洛阳石化 工程设计有限公司	设计变更通知单		项目编号	303017D0107	设计原因	
			专业文件号	61变02	其他原因	√
	建筑部分		相关文件号	61-01/02		
			设计阶段	详细设计		
		附图 1 张	第 1 页 共 3 页

工厂（公司）名称：茂名港长兴石化储运有限公司

项目名称：茂名港博贺新港区东区化工码头附属设施项目

根据业主签发关于化工码头附属设施项目成品门卫室调整的函，现对成品门卫室进行补充设计，补充设计内容如下：

成品门卫室01平面图 1:100

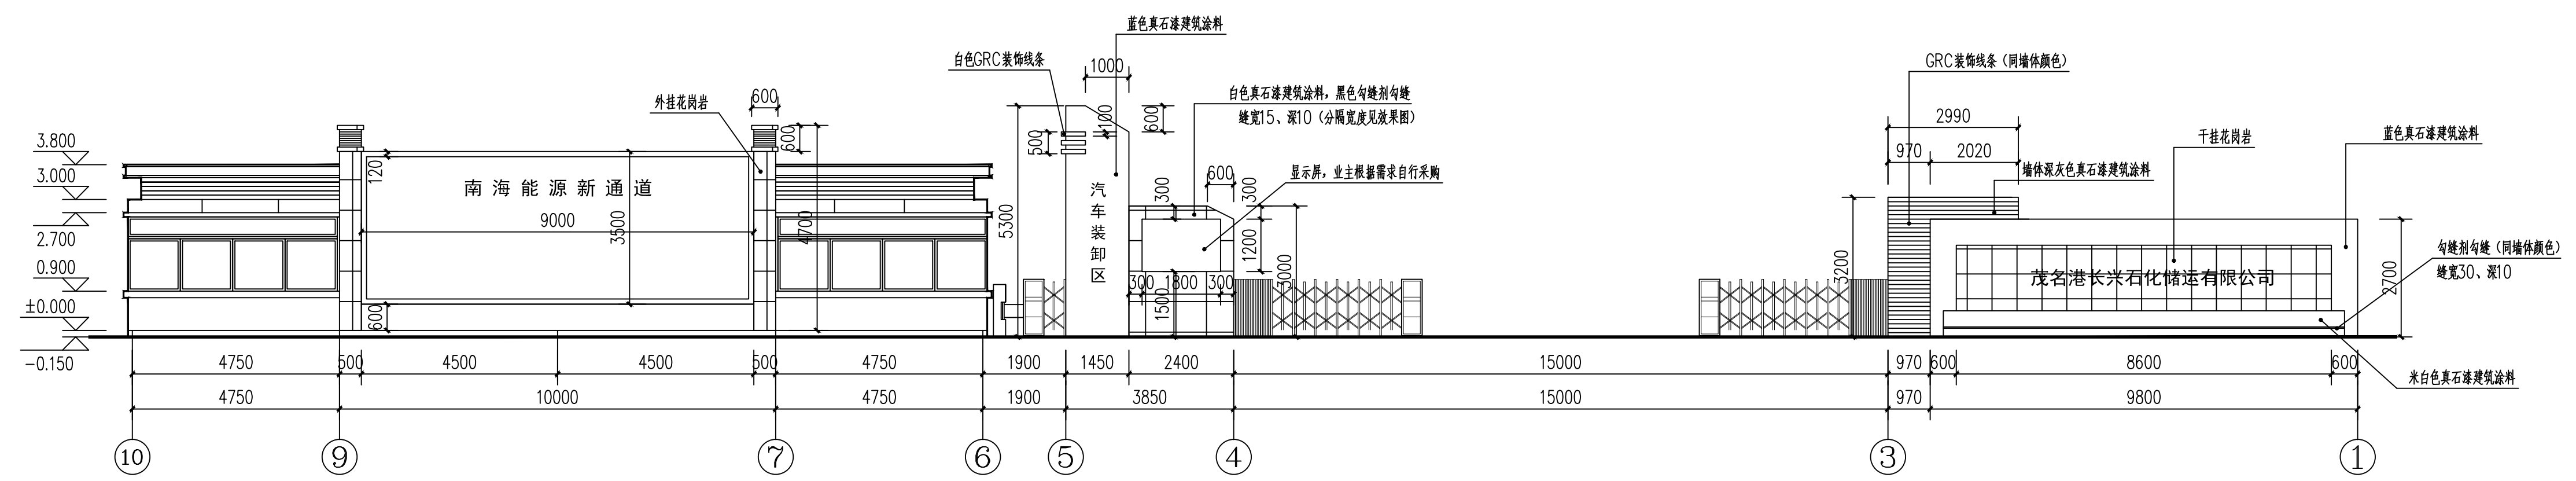
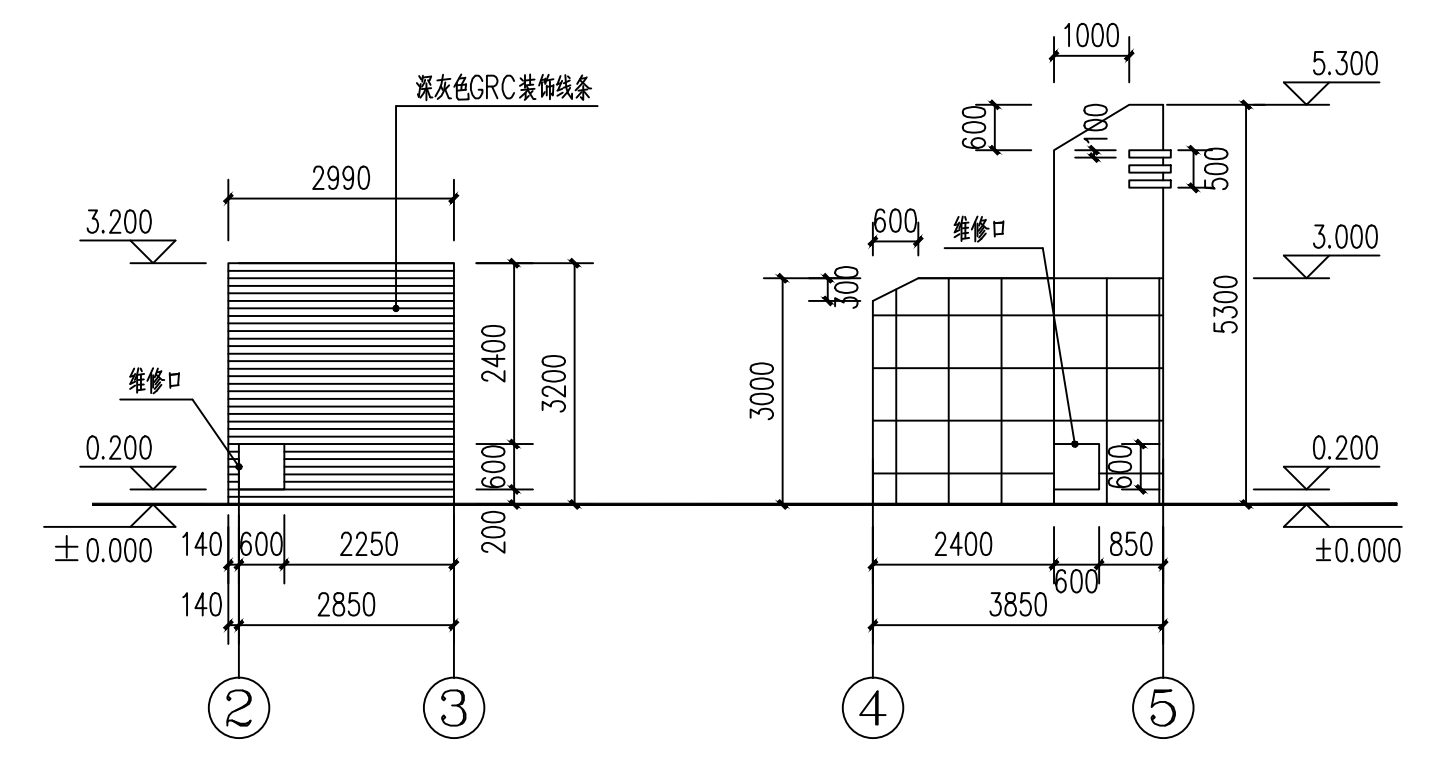
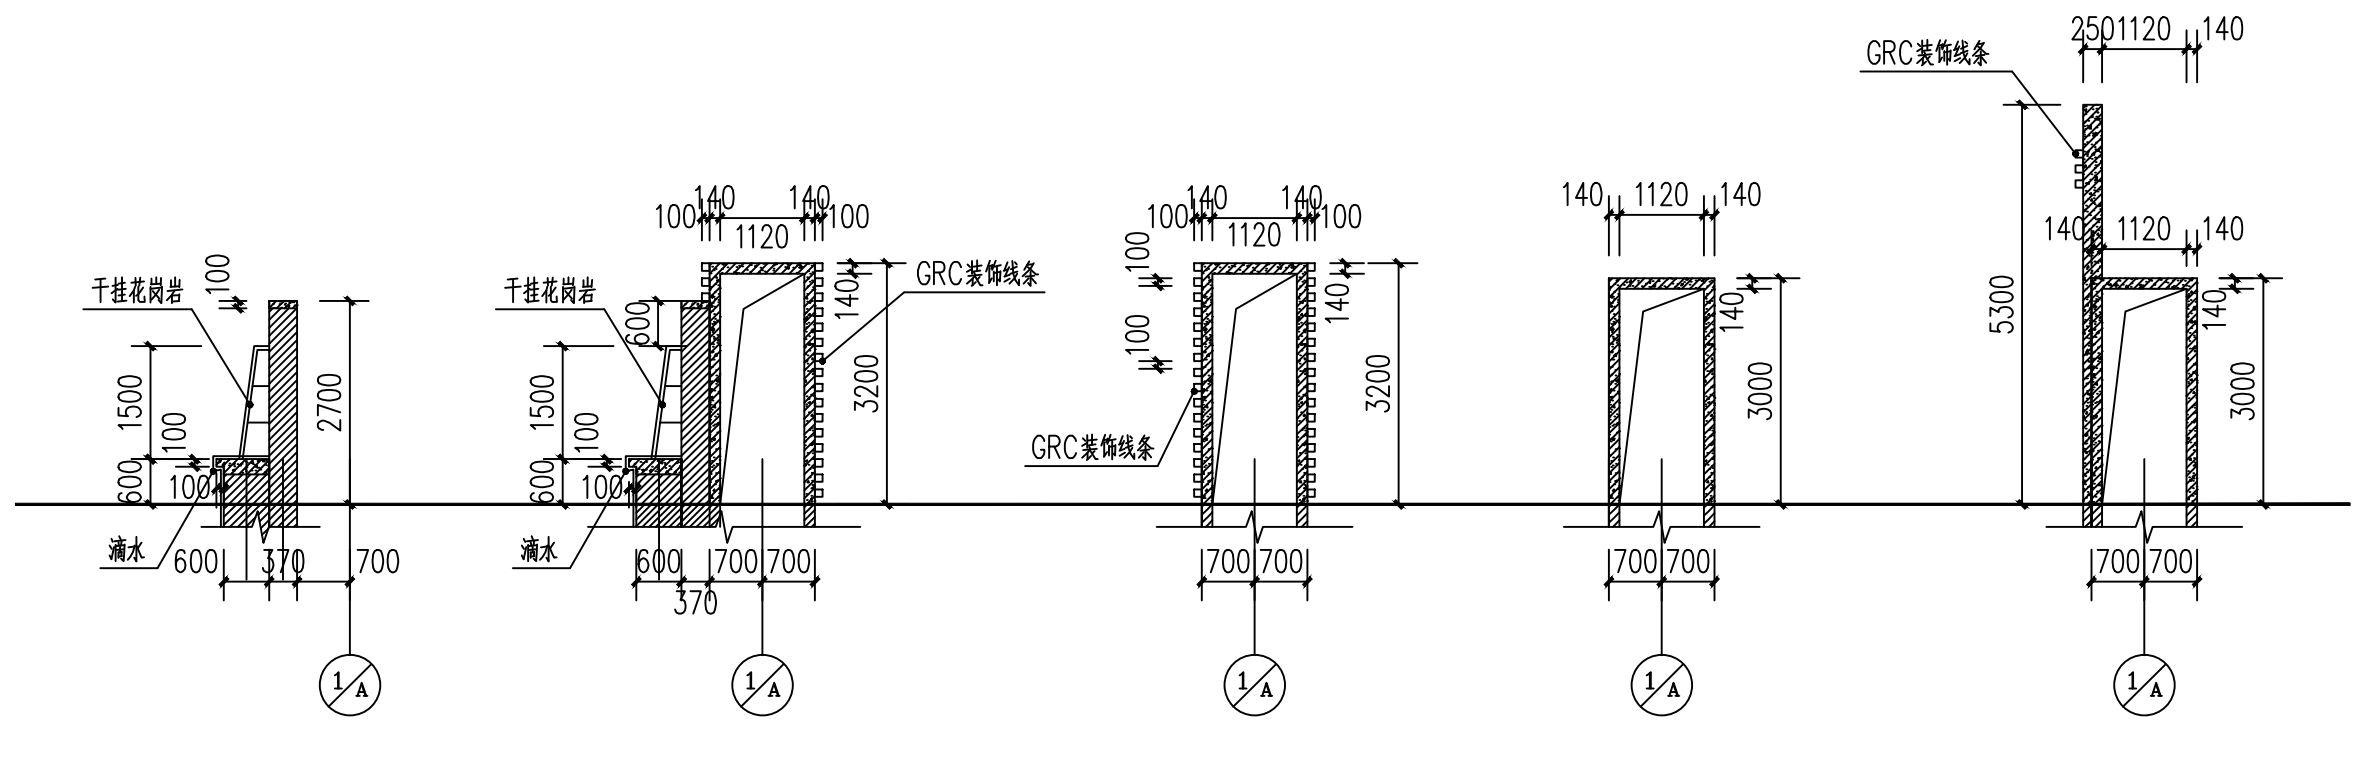
- 1、在成品门卫室01 西侧增加电动伸缩门暗箱与厂牌设计，做法见附图；
- 2、在成品门卫室02 东侧增加电动伸缩门暗箱设计，做法见附图。
